Uitgave 3/2008

Nu ombouw en naar nieuwe BPW stootdempers
-
**Verbeterd rijcomfort, bied ladingbescherming en
gewichtbesparing**

Nieuwe BPW stootdemper

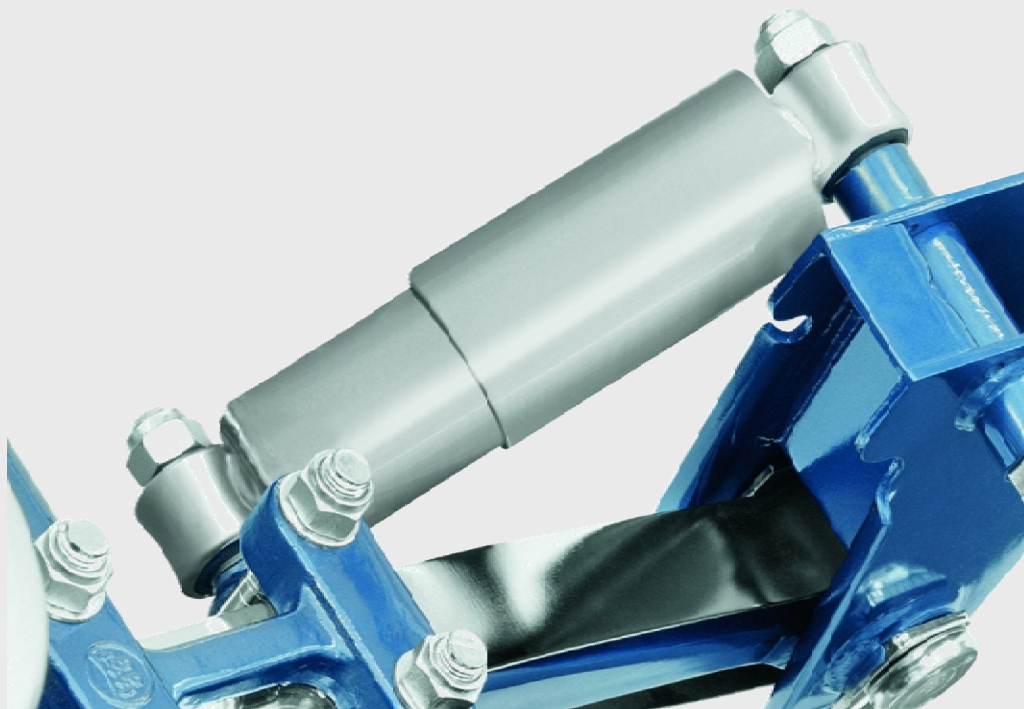
Door een verdere technische ontwikkeling van de bestaande stootdempers werden extra voordelen gerealiseerd

- “ Zeer goede demping eigenschappen door geoptimaliseerde kenlijnen en een verbeterd aanspreekverhouding.
- “ Geoptimaliseerde inbouwruimte door een versmalde doormeter van de bovenste beschermbuis van 82 mm naar 75 mm.
(Onderste buisdoormeter van 72 mm naar 65 mm)
- “ Gewichtsbesparing van ongeveer 1 kg per as.
- “ Identieke inbouw en aansluitingsmaten tegenover de bestaande uitvoeringen verzekeren een 100 % uitwisseling.

- “ Er moet op gelet worden dat een verandering steeds per as gebeurt.
(steeds 2 dezelfde dempers per as)
- “ Een verschillende uitvoering binnen het voertuig is wel toegelaten.
 - “ De bekende "oude" varianten zullen met de tijd uitlopen en vervangen worden door de "nieuwe varianten"
- “ Minder varianten betekenen een gemakkelijk voorraadsbeheer en snelle identificatie.
